Ministero della cultura

SOPRINTENDENZA SPECIALE PER IL
PIANO NAZIONALE DI RIPRESA E RESILIENZA

Oggetto [ID 7794] – Comuni di Avetrana (TA), Erchie (BR), San Pancrazio Salentino (BR) – Progetto di un impianto agro-fotovoltaico, denominato "03", avente potenza nominale pari a 15,57 MW da realizzarsi nel Comune di Avetrana (TA), e delle relative opere di connessione che ricadono nei Comuni di Erchie (BR), Avetrana (TA) e San Pancrazio Salentino (BR).

Parere tecnico-istruttorio della Soprintendenza Speciale per il Piano Nazionale di Ripresa e Resilienza

Fig. 2 – L’impianto in rapporto alle Componenti del PPTR - Beni Paesaggistici e Ulteriori Contesti Paesaggistici.
(Elaborazione GIS della SS PNRR)

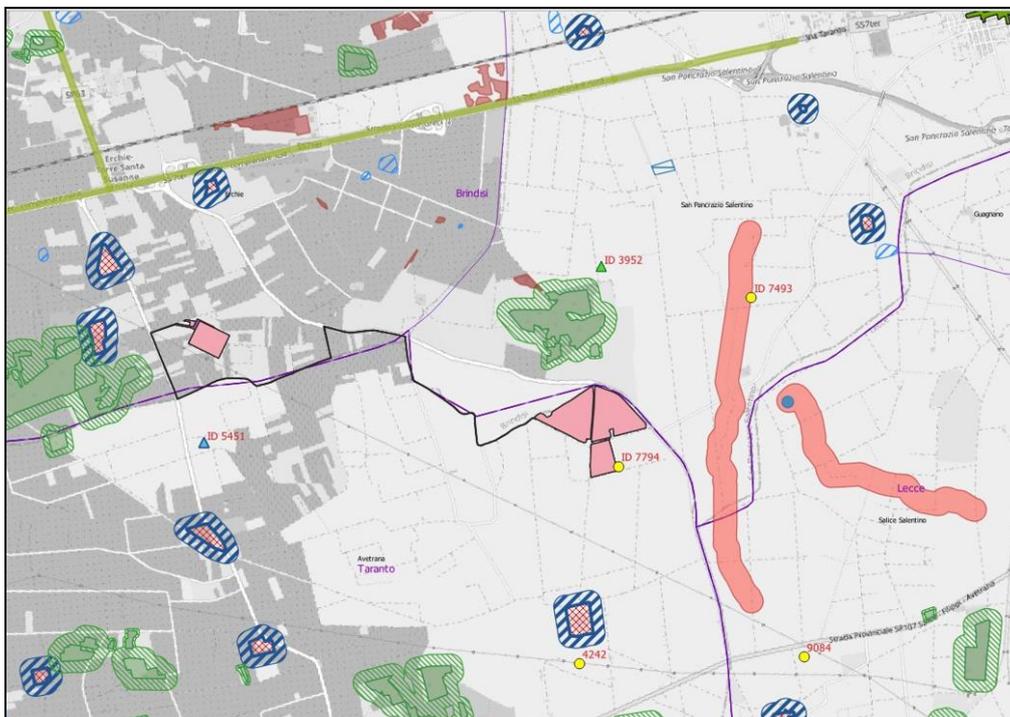
CONSIDERATO che nell'area vasta dell'impianto ricadono numerose Componenti del PPTR, rilevate dalle competenti Soprintendenze per territorio e di qui di seguito riportate:

< [...] per la parte ricadente nell’Ambito Territoriale del “*Tavoliere Salentino*” si segnala la presenza di diverse aree Bosco censite come *Bene paesaggistico* (BP) dal PPTR vigente tra le *Componenti Botanico-Vegetazionali*, molte delle quali nell’immediato intorno dell’impianto di progetto e in particolare una è situata a 150 m a nord nel comune di San Pancrazio Salentino (Br) e la maggior parte a sud e ovest dell’area di impianto a ridosso del passaggio del cavidotto a una distanza di poco meno di 100 m nel comune di Erchie (Br).

Nello stesso Ambito del “*Tavoliere Salentino*” si segnala la presenza di diversi canali censiti quali reticoli idrografici di connessione della RER dallo stesso PPTR e individuati come *Ulteriore contesto paesaggistico* (UCP) ai sensi dell’art. 143 del Codice dei Beni culturali, che sono collocati prevalentemente a est dall’area interessata dall’impianto agrovoltico e in particolare: *Canale presso Mass.a Campone* a circa 600 m a est dell’area interessata dall’impianto agrovoltico tra i comuni di San Pancrazio Salentino (Br) e Salice Salentino (Le) di competenza di questa Soprintendenza, *Canale presso Mass.a Grassi* a circa 1,3 km a est, *Canale Iaia*. La presenza di tali beni comporta inoltre la presenza di *Formazione arbustive in via di evoluzione*, anch’esse individuate come UCP tra le *Componenti botanico-vegetazionali* e inoltre si segnala la presenza di alcune doline individuate come *Ulteriore contesto paesaggistico* (UCP) nelle *Componenti Geomorfologiche* del PPTR.

Fig. 3 – Studio impatti cumulativi. Elaborazione della SABAP BR-LE. L'impianto di progetto ID 7794 è riportato in blu

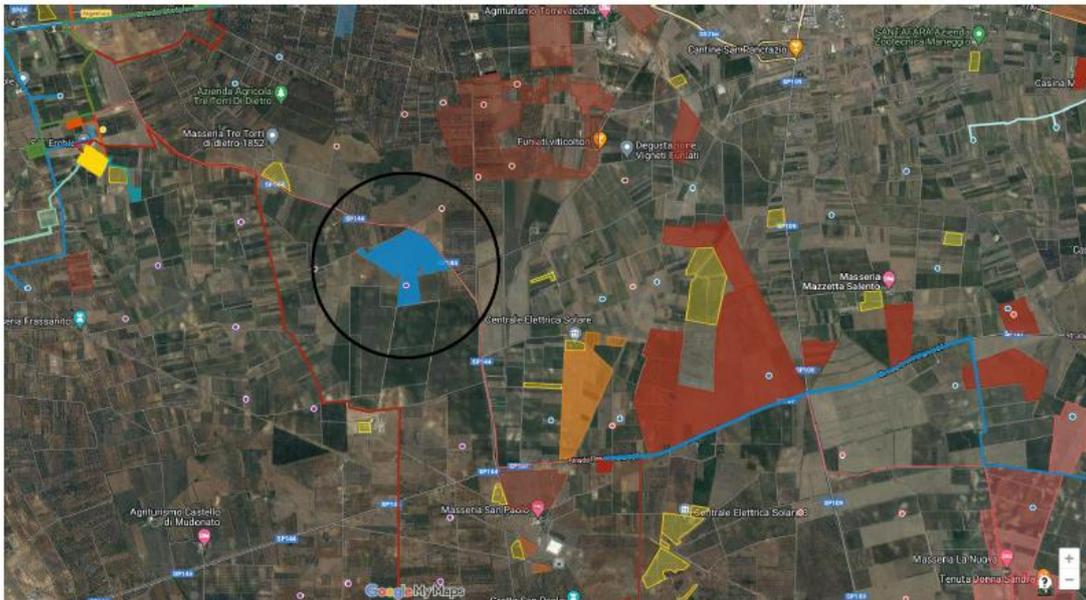
Quanto affermato è supportato, oltre che dall'Anagrafica FER, anche dalle mappe sotto riportate elaborate dalla SABAP BR-LE ed in continuo aggiornamento, nelle quali sono graficizzati gli impianti – eolici e fotovoltaici – realizzati (in giallo), autorizzati (in verde) e in corso di istruttoria (in rosso). I suddetti impianti sono considerati anch'essi detrattori in quanto hanno già comportato un elevato consumo di suolo e una rilevante trasformazione della texture agricola. [...] Inoltre nella stessa area sono mappati in giallo impianti fotovoltaici già realizzati per un'estensione pari a circa 80,18 ha. >;

CONSIDERATO che da quanto rilevato dalla Soprintendenza ABAP per le province di Brindisi e Lecce: < [...] nelle immediate vicinanze dai campi di progetto risulta la presenza di altri procedimenti in atto o conclusi per la realizzazione di campi fotovoltaici e in particolare a nord-est si rileva la presenza dei procedimenti in atto a circa 650 m “ID VIA 596 Trina Solar GEA” (con una porzione dislocata a ovest) con potenza di 66,584 MWp e un'estensione di circa 129,96 ha e a circa 1,5 km “CV – ID VIA 655” con un'estensione di circa 80,28 ha. A est si rileva la presenza dei procedimenti in atto a una distanza di circa 2,6 km “ID VIA 477” con potenza di 6,6 MWp e un'estensione di circa 15,3 ha, a circa 2 km “CV-ID VIA 532” con potenza di 84,49 MWp e un'estensione di circa 180,34 ha, a circa 5,5 km “CV-ID VIA 476” con potenza di 5,5 MWp e un'estensione di circa 10,5 ha e “ID 8871 FLYNIS P.V.7 srl” con potenza di 14,51 MWp e un'estensione di circa 27,9 ha. A sud-est a una distanza di circa 5,5 km si rileva la presenza del procedimento in atto “ID VIP 7414 SPOT 40” con potenza di 72,08 MWp e un'estensione di circa 126,6 ha. A sud a circa 1,7 km si rileva la presenza del procedimento in atto “ID VIP 8225 DONADEI” con potenza di 16,14 MWp e un'estensione di circa 22,1 ha.

Le aree interessate dai procedimenti sopracitati più il procedimento in oggetto interesserebbero complessivamente circa 625,48 ha (circa 6.254.800 mq).
